資料4-1：運営管理について再質問と回答	P1～12
資料4-2：地下水モニタリング概念	P13
資料4-3：塩化物イオン濃度グラフ	P14
資料4-4：三原山の地下水と水道水源	P15～18
資料4-5：降水量グラフ他	P19～23
資料4-6：事前質問	P24～25
資料4-7：埋立地一時貯留状況写真	P26～27

運営管理について再質問

地下水モニタリング概念図

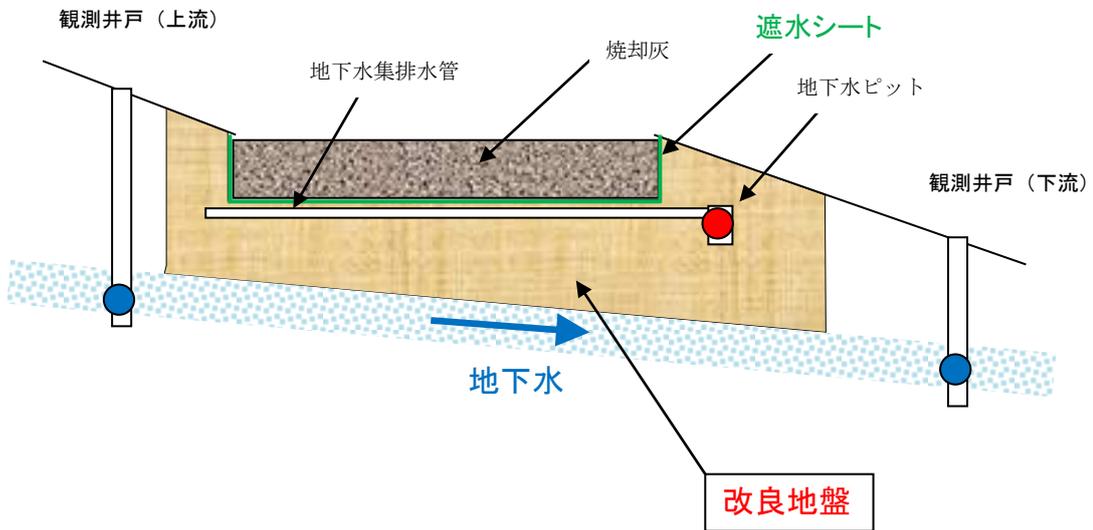
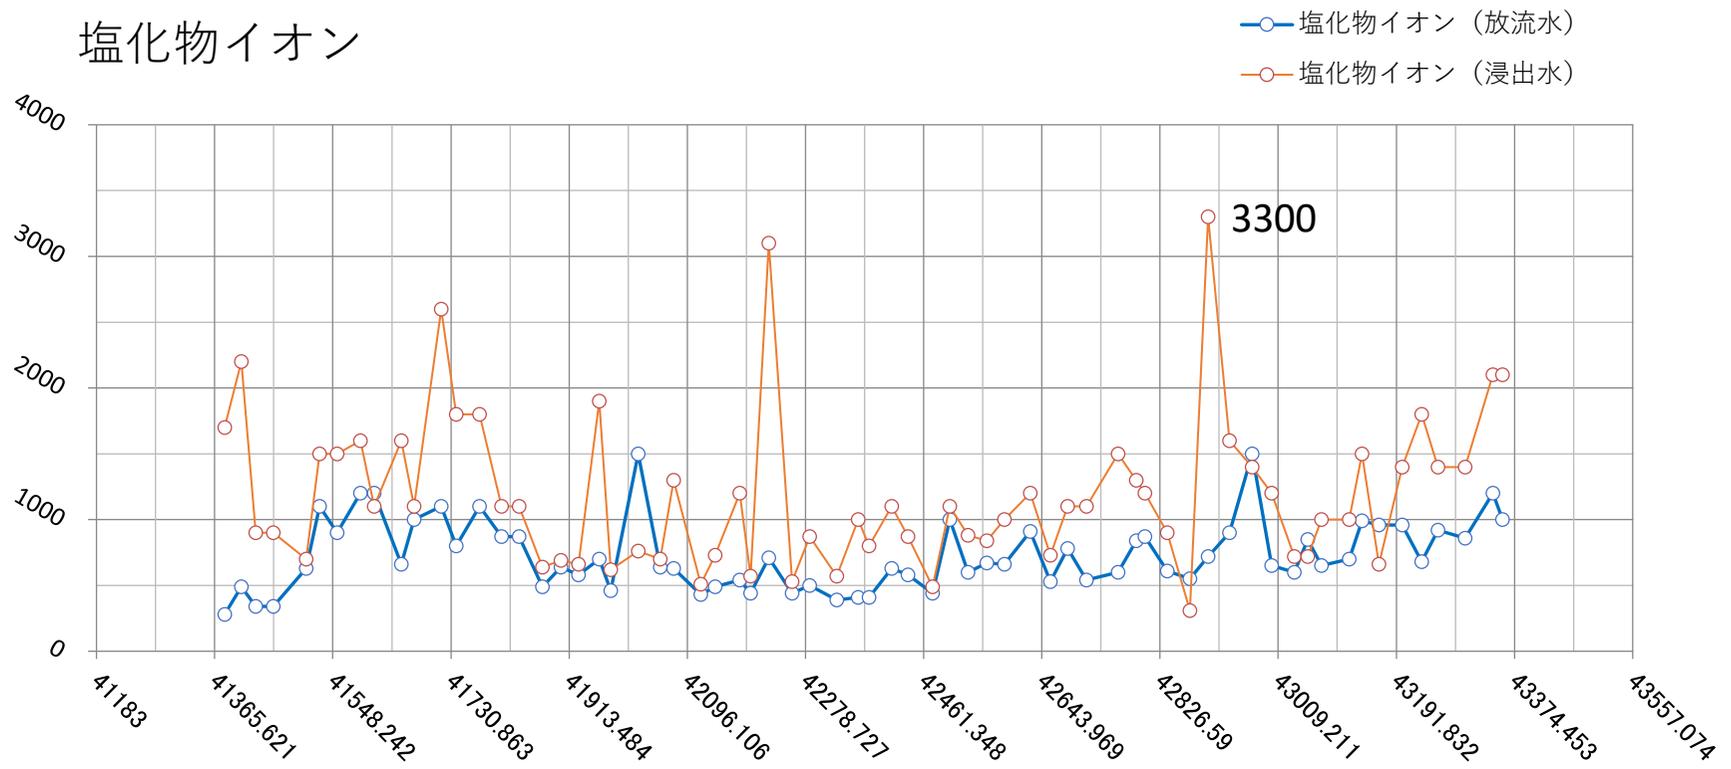
上流下流モニタリング井戸は問題ないという回答でしたが、「観測井戸の水が無くなるのは、想定できなかったのか？」の質問にお答えください。

再々Q2

処分場からの漏水が生じた際には、漏水した浸出水は地下へと浸透し、下流側のモニタリング井戸へと達した後、水質変化が確認できます。下流側のモニタリング井戸の水質変化が確認できるまでに要する時間は、地形、天候等、種々の要因により変わるため、当該処分場ではモニタリング井戸の他に、地下水モニタリングピットを設け、その構造上、漏水発生の確認を速やかに行えるよう管理しております。

再 A1 におきまして記載いたしましたとおり、当該処分場ではモニタリング井戸の他に、地下水モニタリングピットを設け、その構造上、漏水発生の確認を速やかに行えるよう管理

しており、二重のチェック機能を整えております。

処分場の放流水と水道水源

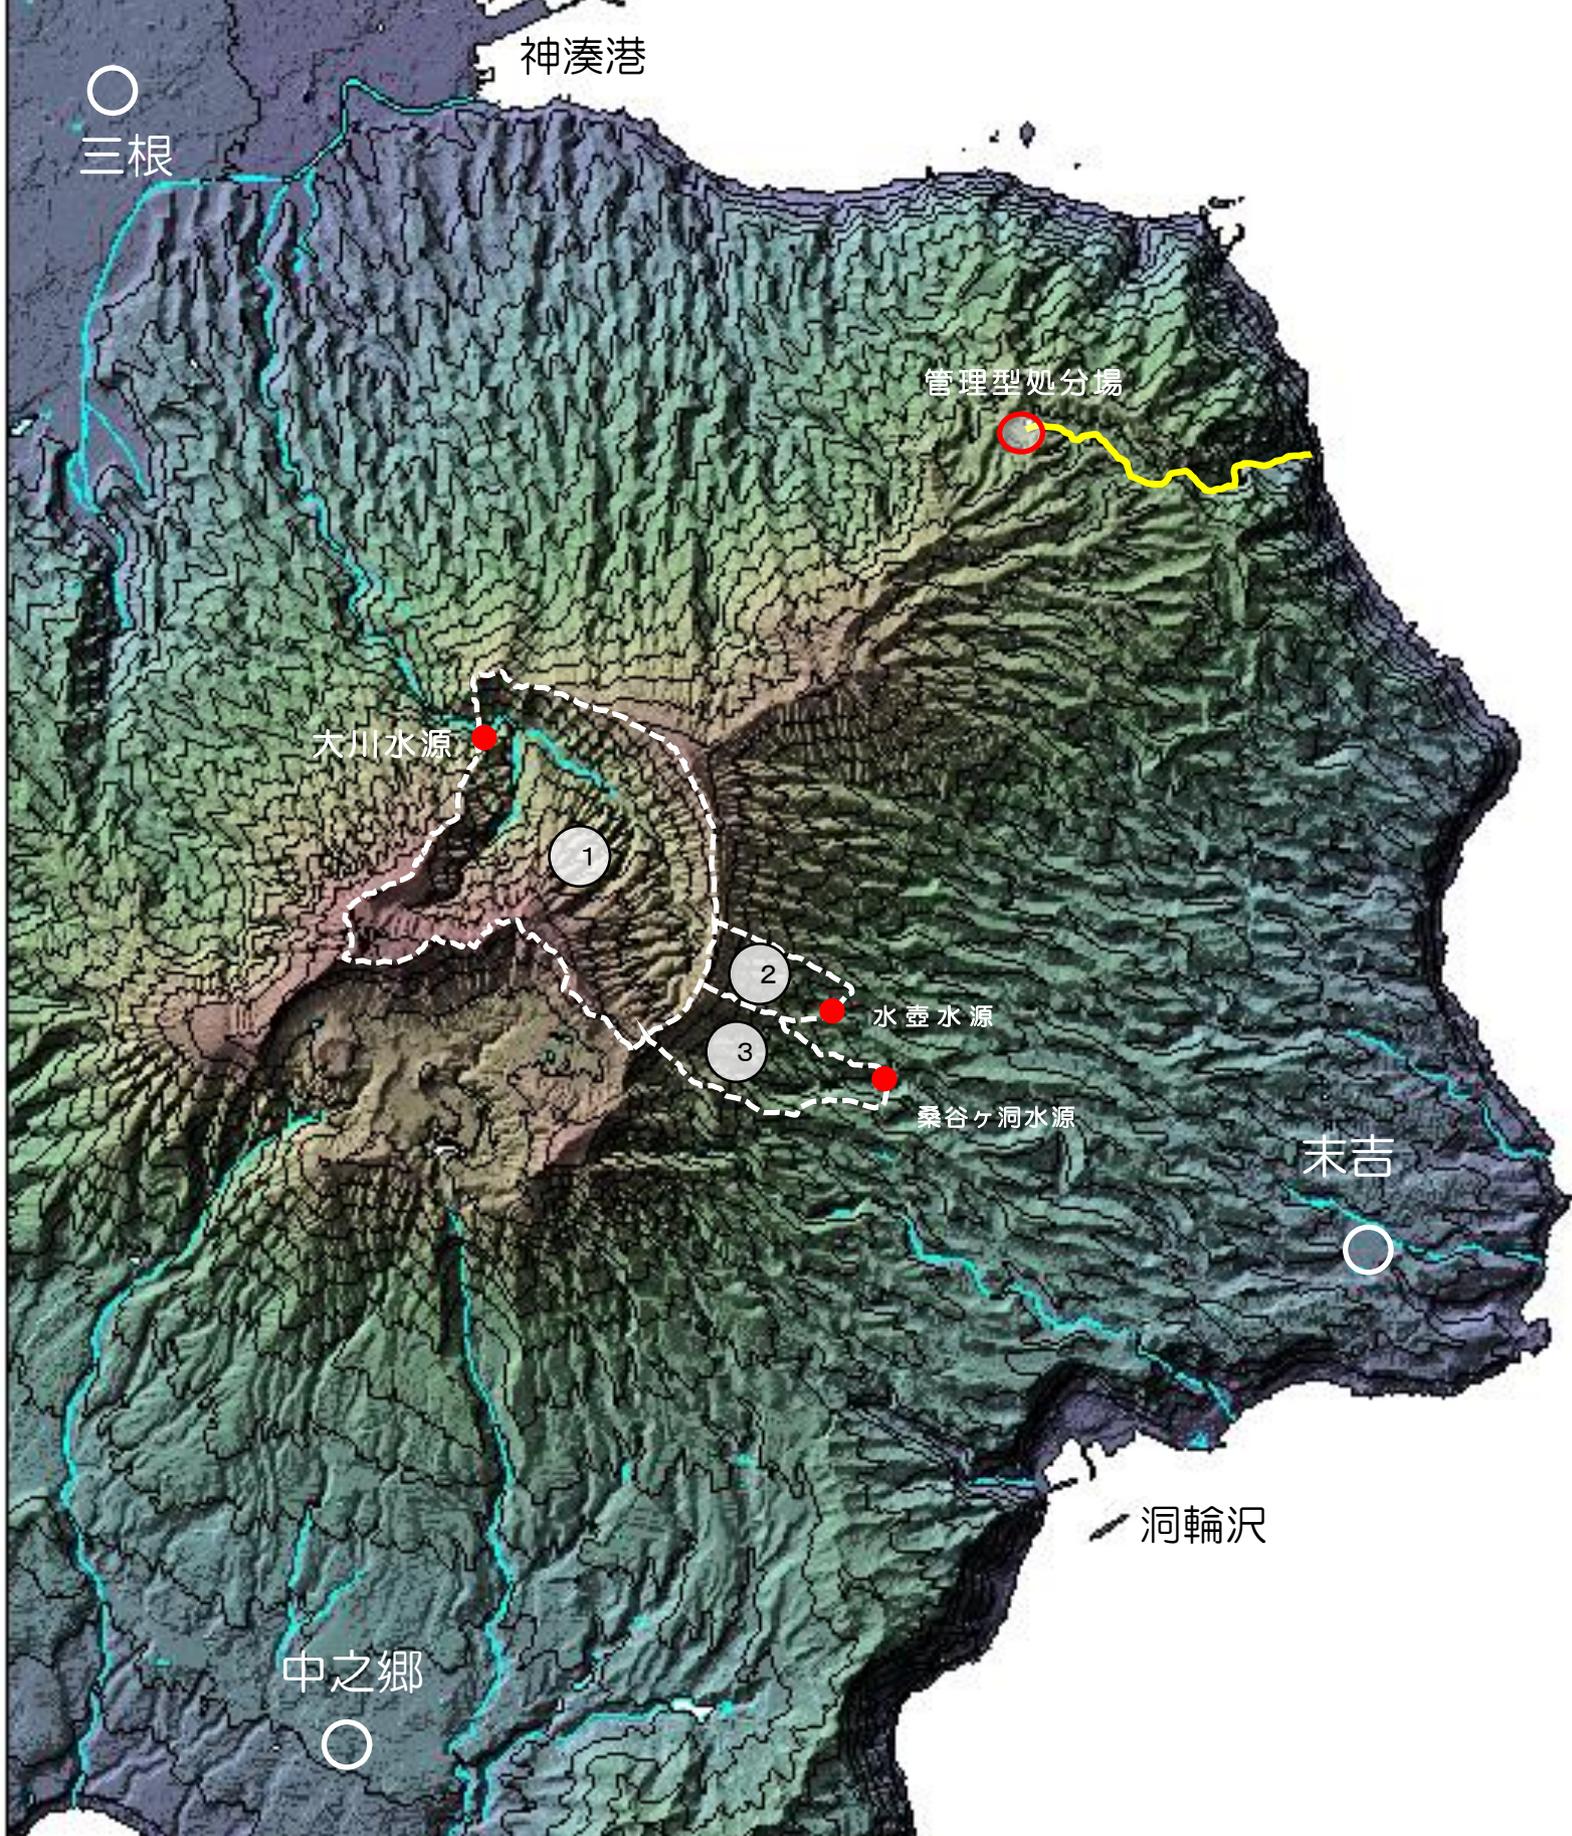
放流水は地下水となり飲用水の水源につながる可能性が大きいです。水道の水質基準の8倍近い値がでているのに「飲用水ではないから水質に問題ない」というのは詭弁です。

放流水は海へ流れるほか、地下水となって水道水の源になる可能性があります。消毒剤の多用と大腸菌の数とどちらを選ぶか、調整の判断はどうされているのか教えてください。

当該処分場の放流水は、水道水源ではありません。また、その可能性もないものと考えております。消毒剤につきましては、使用しております次亜塩素酸ソーダの添加量を残留塩 0.1 mg/L(水道水基準)になるよう添加しており、大腸菌群数検出なしの結果を得ております。消毒剤の不足及び過剰添加とならないよう調整してまいります。

処分場の放流水と水道水源の関係を見てみると、処分場の放流水は、河川に流れ込んで、裏面の黄色の曲線で示したルートを通して海に流れ込んでいきます。一方、大川の表流水の涵養域は裏面の①の白い点線で囲まれた範囲、坂上地区のうち最も処分場に近い水源である水壺および桑谷ヶ洞の湧水でも、その涵養域は②および③の白い点線で囲まれた範囲なので、処分場の放流水がいずれかの水道水源に流れ込み、その水質に影響を与える可能性はまったくないことが見て取れると思います。

降水量グラフ

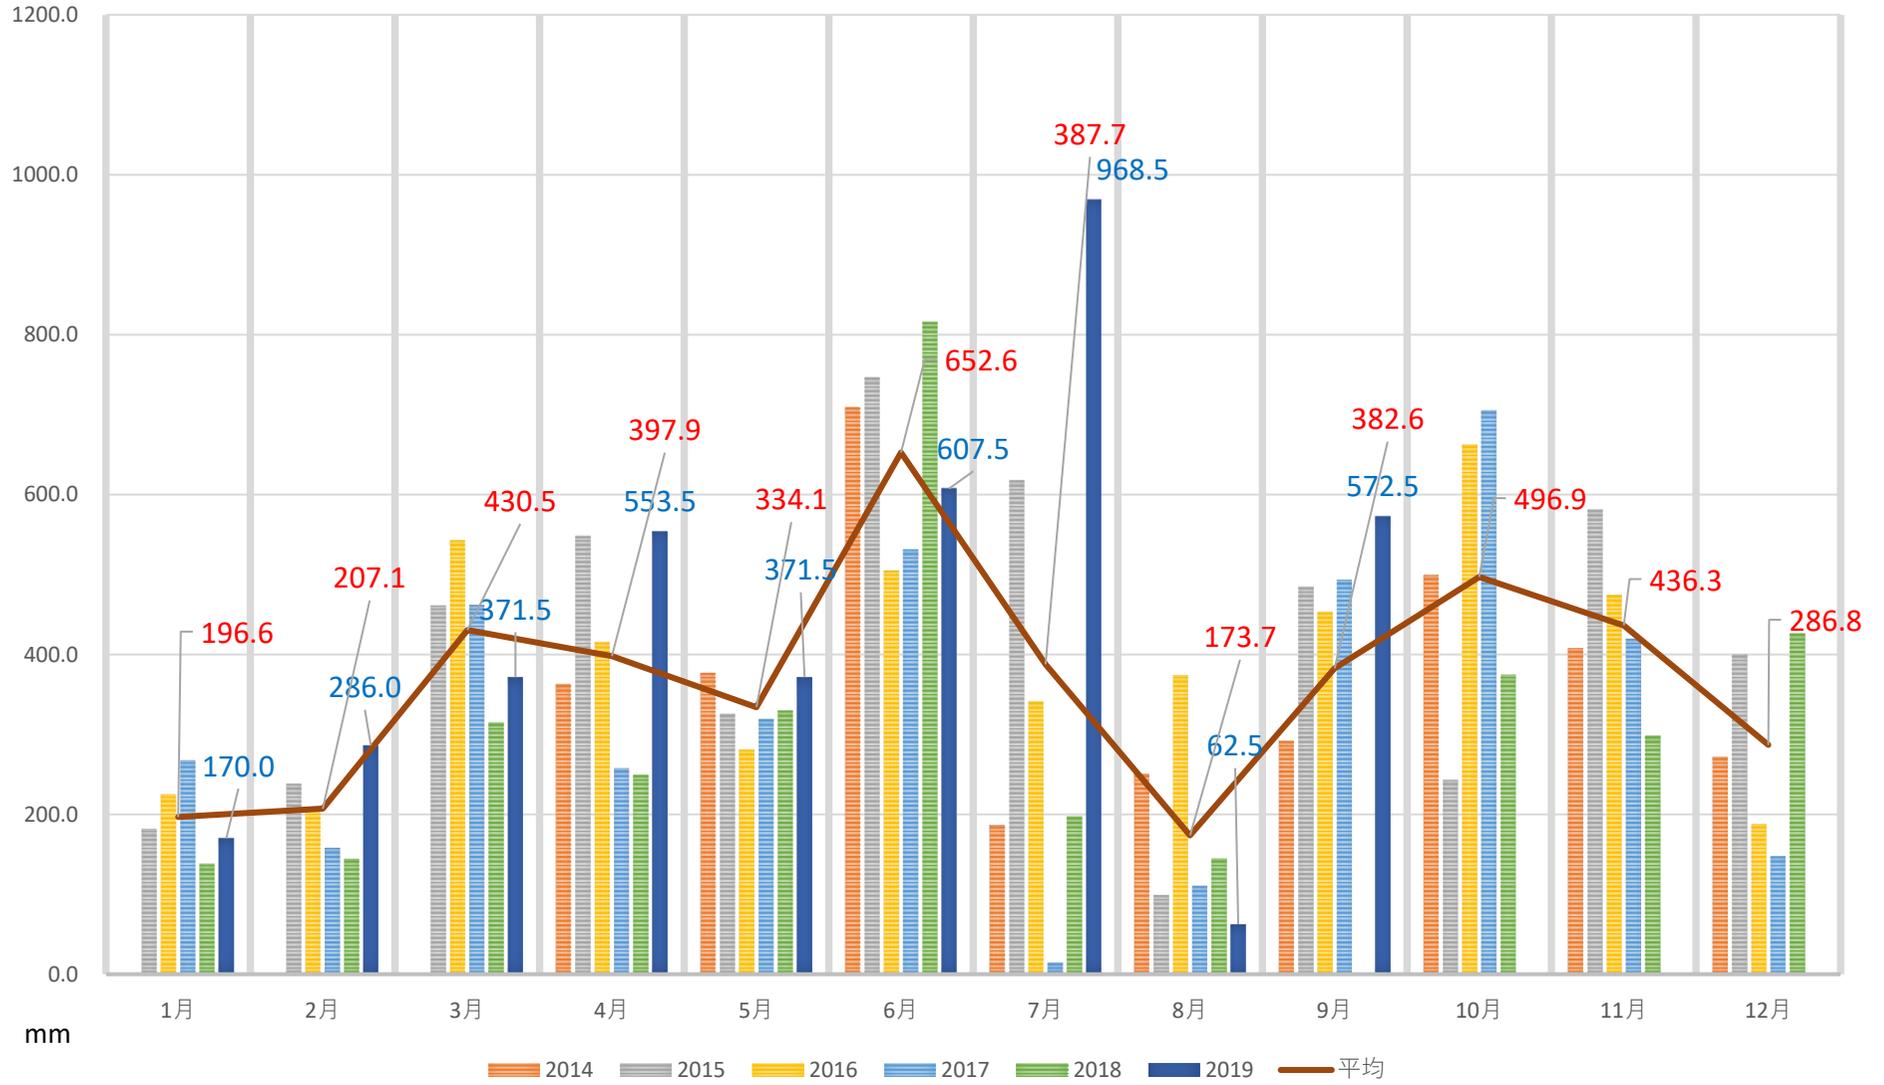
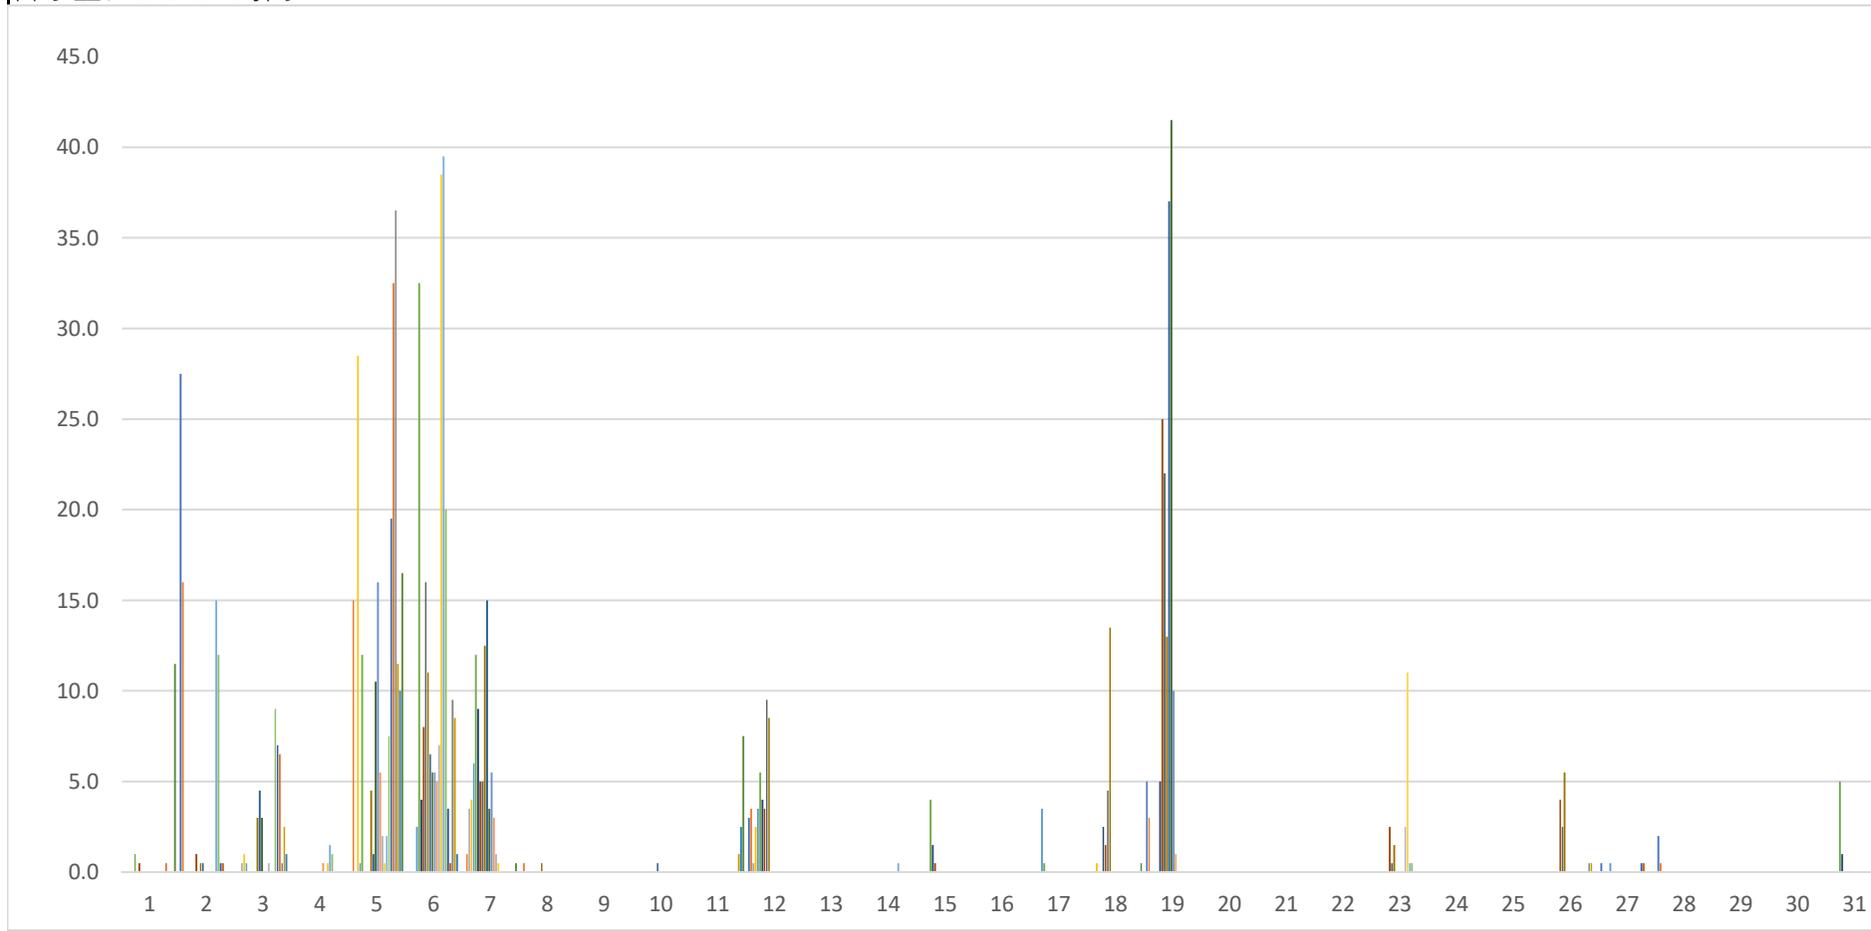
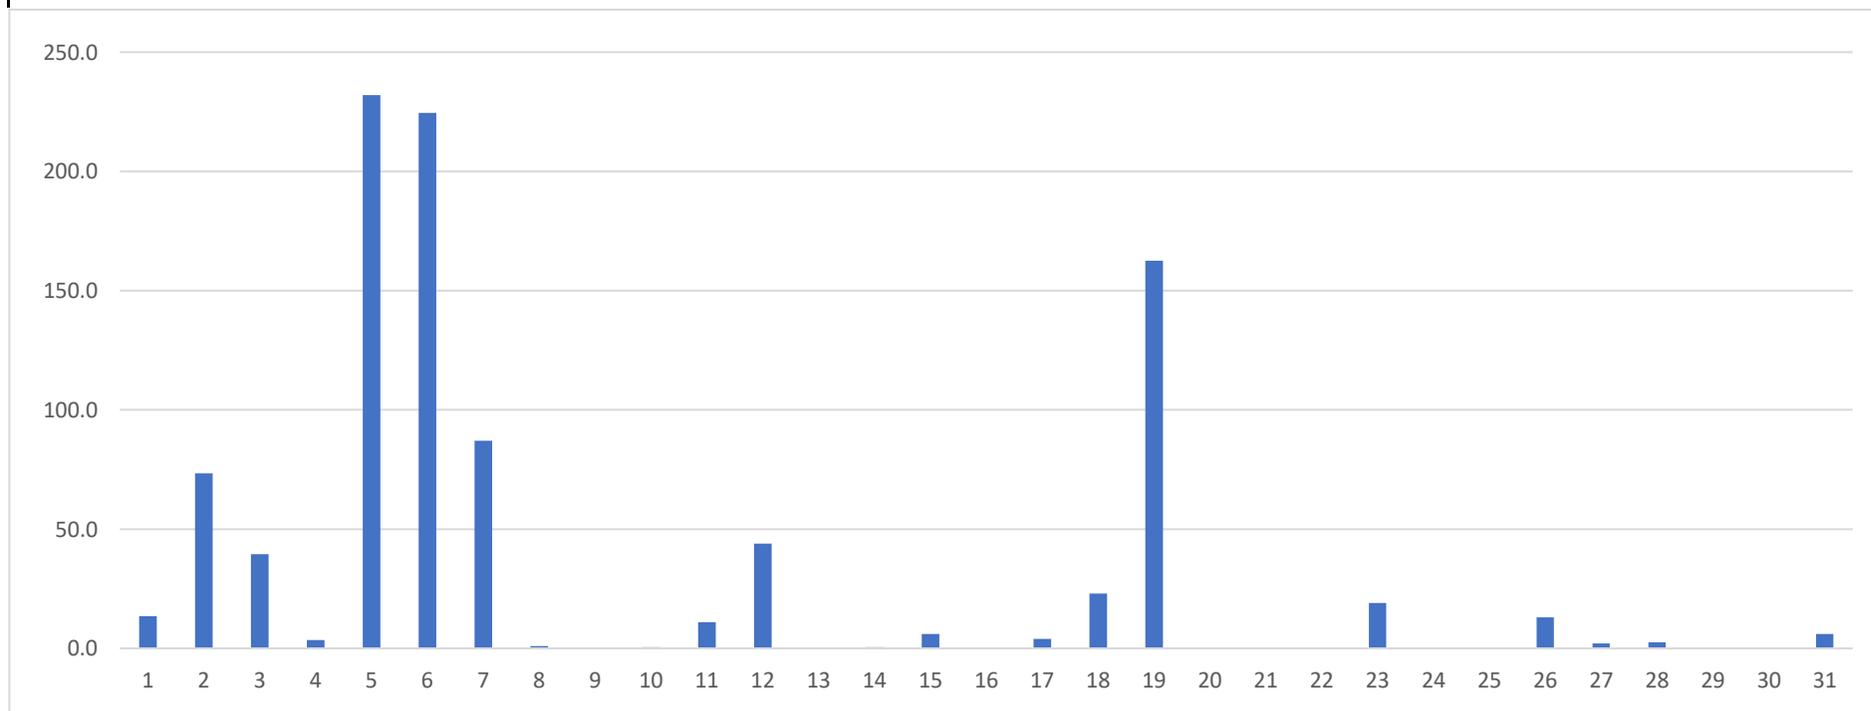
データを見ると、70m³/日を大きく下回って、調整槽の容量を超えていないのに、埋立地に滞水したのはなぜですか。近年の気候変動を警戒し対策を立ててありますか。記録では最高で「394.5 mm」50位で「82.5 mm」と差が激しい。記録からの平均降水量は算出されていますか。

今年度7月におきまして、968.5 mm/月と過去最高値となる雨量を観測いたしましたことにより、調整槽は満水の状態となったため、おおよそ1カ月間の一時的な貯留をおこなっております。また、調整槽の貯留量に余裕のある状態におきましては、浸出水として適切に水処理施設へ移送されています。

埋立地全体の容積49,500m³に対しまして、現在の埋立地は6,059m³(令和元年9月末時点)であり、大雨時の一時的な貯留に十分な容量が確保されています。今後、埋め立てが進行し、残容量が少なくなった場合におきましては、埋立地内に遮水シートを設置し、焼却

灰等に雨水が触れる前に排水する等の対策が必要となります。現時点におきましては、碎石にて排水層を形成し、表流水が浸出水として適切に水処理施設へ移送されるよう管理し対策としております。
